# Merknadshefte

Detaljregulering for deler av gnr. 51 bnr. 41,  
PLANID 202507

Oppsummering og kommentarer til innkomne merknader.

Utgave: Høring  
Dato: november 2025 – januar 2026

**Risiko knyttet til brann/eksplosjon og påvirkning på fv. 504:**

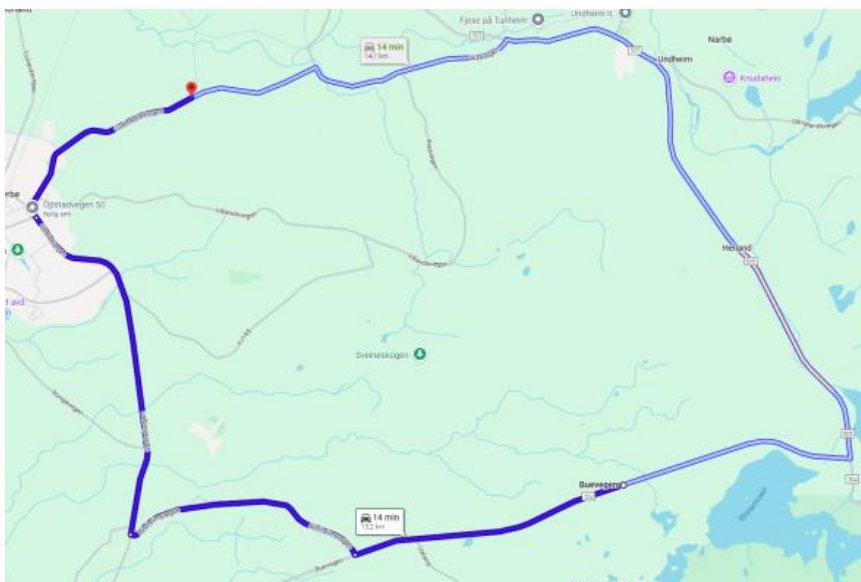
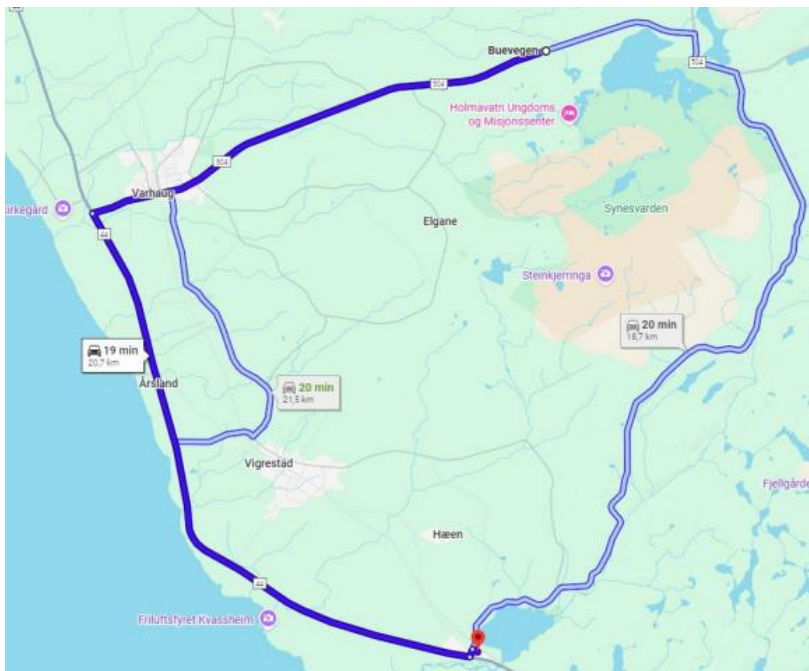
Statens vegvesen ber om at omfanget av hensynssonen vurderes nærmere, og at det beskrives hvordan en eventuell brann eller eksplosjon kan påvirke framkommeligheten på fylkesveg 504, inkludert vurdering av omkjøringsalternativer.

I samråd med saksbehandler vil det vurderes om hensynssone skal legges inn i plankartet/ det regulerte planområdet. Det kan f.eks. vurderes at ved vurderingen av kommuneplanen at det legges inn en hensynssone i dette kartet.

Det legges inn kart med sporing i mobilitetsplan som viser at manøvrering er ivaretatt. Det er lagt inn byggesoner i plankart som sikrer at bebyggelse ikke vil komme i konflikt med manøvrering.

Offentlig vei, jernbane, kai og lignede kan ligge i midtre sone som er vist med sirkler på 2-400m fra anlegget i konsekvensutredningen. Utenfor ytre sone som er 400 m fra anlegget er det ingen begrensninger i bruken av arealene og de kan regulert til boligformål, skoler, barnehager, sykehjem, sykehus etc. Hendelser ved anlegget vil ikke påvirke trafikkavviklingen på fv. 504. Det er gode omkjøringsmuligheter enten via fv. 505 og fv. 181 eller fv. 133 og fv. 44

Hensynsonen er lagt inn i plankartet og vil også bli tatt inn i kommuneplankartet

Fv 504 har en ÅDT på 1300 der 15 % er lange kjøretøy. Det fins flere mulige omkjøringsmuligheter hvis veien skulle bli midlertidig stengt. Vegen ligger over 330 meter fra området der selve virksomheten er lokalisert. Kommunedirektøren vurderer at sikringssoner er godt ivaretatt.
